**Questions et commentaires
pour le projet de poste Saint-Jean à 315-25 kV
et ligne d'alimentation à 315 kV sur le territoire
de la municipalité de Dollard-Des Ormeaux
par Hydro-Québec**

Dossier 3211-11-115

Le 24 août 2015

Figure 1– Spectre obtenu à 10 m d'un poste électrique 315 – 25 kV

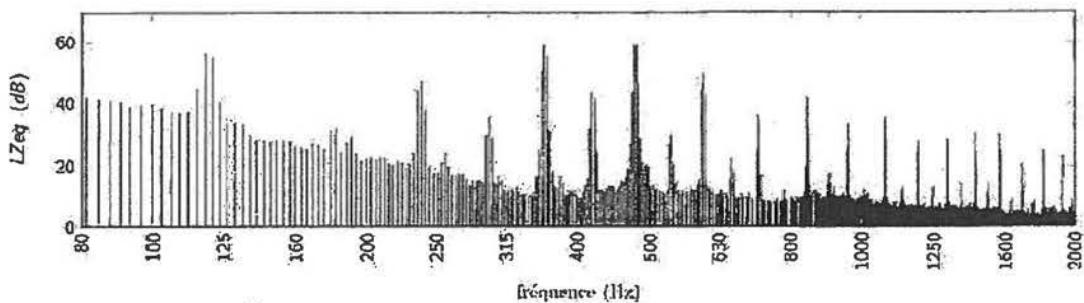
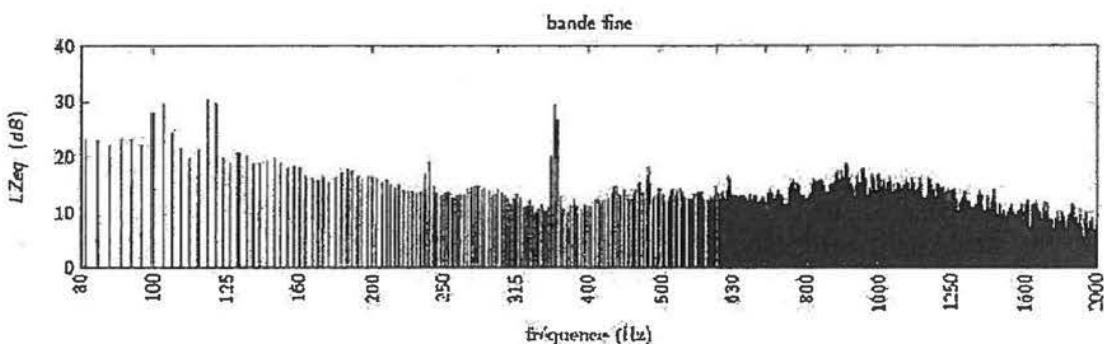
- QC-19** Est-ce que les mesures d'atténuation particulières P14 à P16 demeureront en place après le démantèlement du poste à 120 kV?
- QC-20** Dans votre analyse, aucun terme correctif n'a été retenu. Le niveau d'évaluation L_{AR} est ainsi équivalent au niveau L_{Aeq}. Malgré le fait que le critère pour définir un bruit à caractère tonal ne ressort pas lors de l'analyse en tiers d'octave, nous considérons, par mesure de précaution, qu'un terme correctif de 5 dB devrait être appliqué. En effet, le bruit émis par un poste électrique est exclusivement composé de composantes tonales bien définies (voir figure 1). Il est démontré que certaines de ces composantes tonales attirent l'attention à faible intensité, même à plus de 1 300 m (figure 2), et créent par le fait même des nuisances. Nous vous demandons donc d'évaluer la possibilité d'ajouter des mesures d'atténuation supplémentaires afin de tenir compte d'un niveau d'évaluation bonifié de 5 dB.
